INSTITUTO DO MEIO AMBIENTE E DOS RECURSOS HÍDRICOS DO DISTRITO FEDERAL

Parecer Técnico SEI-GDF n.º 78/2019 - IBRAM/PRESI/SULAM

Interessado: Agropecuária São Gabriel Ltda**CNPJ:** 01.565.161/0001-95**Processo SEI (LO):** 00391-00001669/2018-63**Processo físico:** 0391-000787/2009**Macroprocesso:** Extração e Tratamento de Minerais**Atividade:** Exploração e beneficiamento de saibro e areia saibrosa**Local da Atividade:** Rodovia DF-001, Km 43, Fazenda Barreiros, Área 02, Área Alfa, Santa Maria - RA XIII, Distrito Federal.**Processos Minerários:** DNPM 860.614/2006 (em fase de concessão de lavra); DNPM 861.038/2009 (em fase de requerimento de lavra)**Assunto:** Requerimento de LO**INSCRIÇÃO NO CAR:** DF-5300108-B69C484A0F904A5FA0315E5D8309C5F9**COMPENSAÇÃO:**

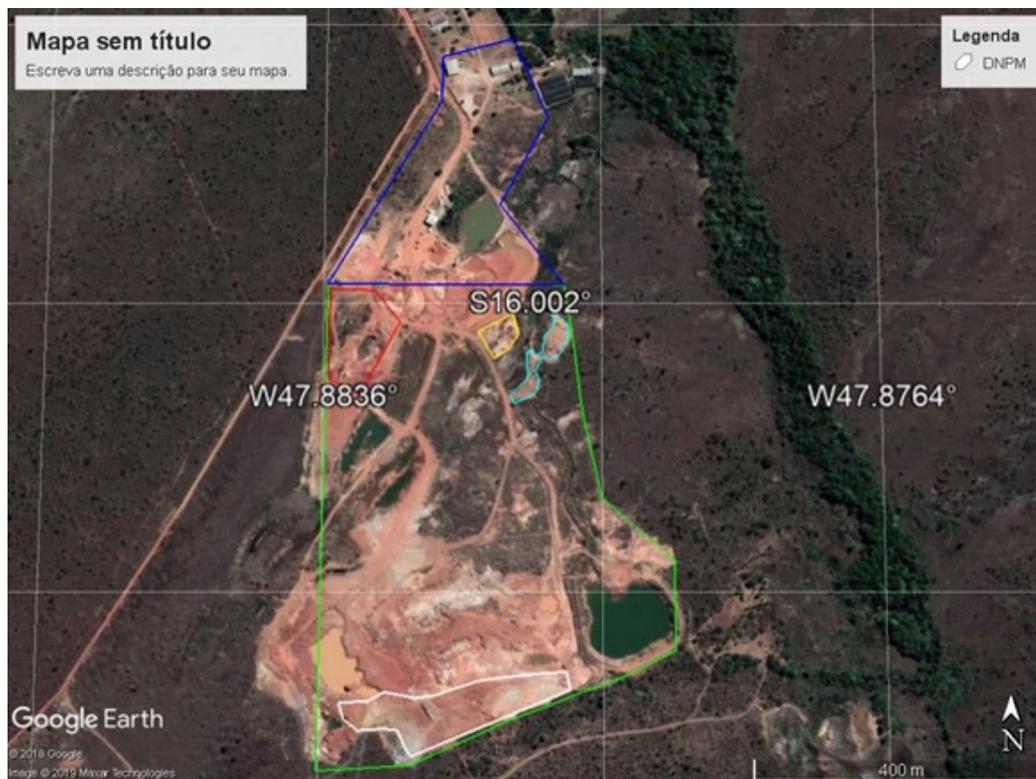
Quando se plota os polígonos encaminhados através do Despacho SEI-GDF – IBRAM/PRESI/SEGER/CAC (24404700), lançando mão de software de geoprocessamento, constata-se que área requerida pelo interessado na Carta nº. 24/2019 (24404643) abarca na realidade a seguinte dimensão total: 31,0179 hectares, dos quais 24,7919 hectares

estão no DNPM 860614/2006 (em fase de concessão de lavra) e 6,2260 hectares estão contidos no DNPM 861038/2009 (em fase de requerimento de lavra) (**Figura 2**).

Verifica-se ainda que as 04 (quatro) áreas denominadas prioritárias para extração de minérios estão todas contidas no DNPM 860614/2006 (em fase de concessão de lavra), somadas elas ocupam um espaço de 3,0736 hectares, assim distribuídos: **prioritária 1**: 0,1914 hectares; **prioritária 2**: 0,2739 hectares; **prioritária 3**: 1,0172 hectares, **prioritária 4**: 1,5911 hectares (**Figura 2**).

Figura 3 – O círculo em **branco** destaca que parte da área prioritária de extração 4 (em azul) e parte do polígono total pretendido para o empreendimento naquilo aplicável à extração (em verde) estão fora dos limites da Fazenda Barreiros inscrita no Cadastro Ambiental Rural (em vermelho).

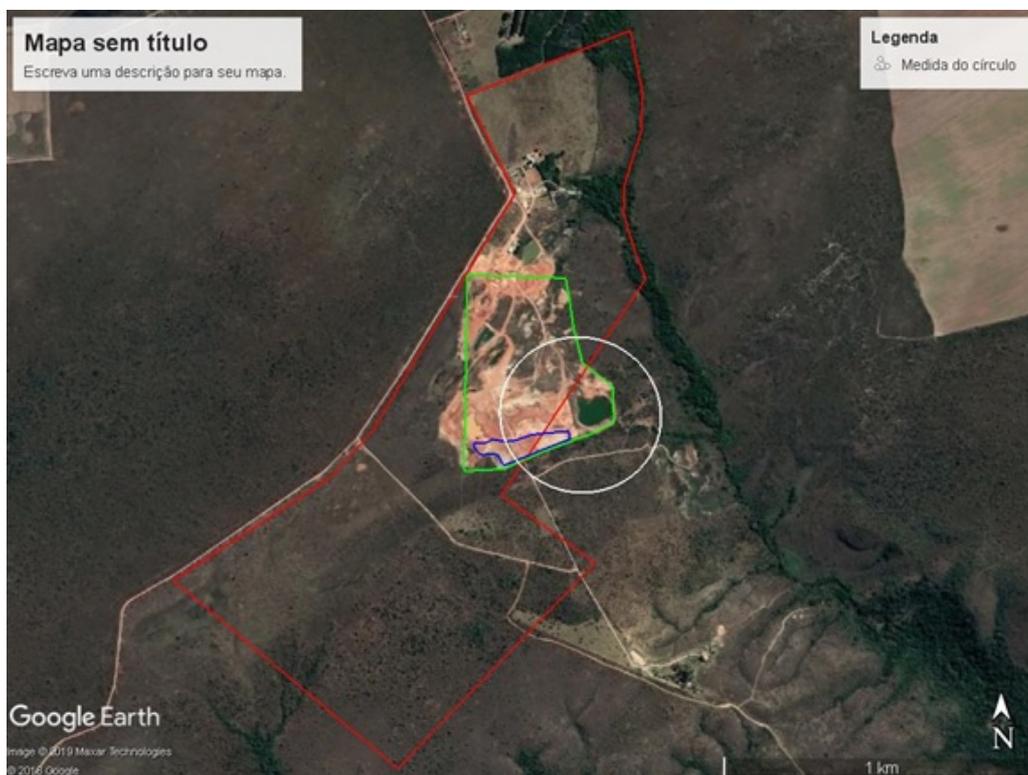
Ocorre que tais proposições, tanto no que se refere ao polígono total pretendido para o empreendimento quanto naquilo aplicável à extração (áreas prioritárias), guardam em parte incoerência espacial com o polígono do imóvel inscrito no Cadastro Ambiental Rural (CAR), conforme pode ser verificado na **Figura 3**.

Assim, visando eliminar tal descompasso, é correto afirmar que a proposição do interessado, que conforme relatado nos tópicos acima, já é um ajuste daquilo inicialmente proposto em abril de 2014, deve ser retificada mais uma vez e de tal modo que os polígonos de empreendimento, sejam eles destinados à extração ou ao beneficiamento, fiquem todos contidos no lote rural que consta do CAR. A **Figura 4** ilustra essa nova configuração.
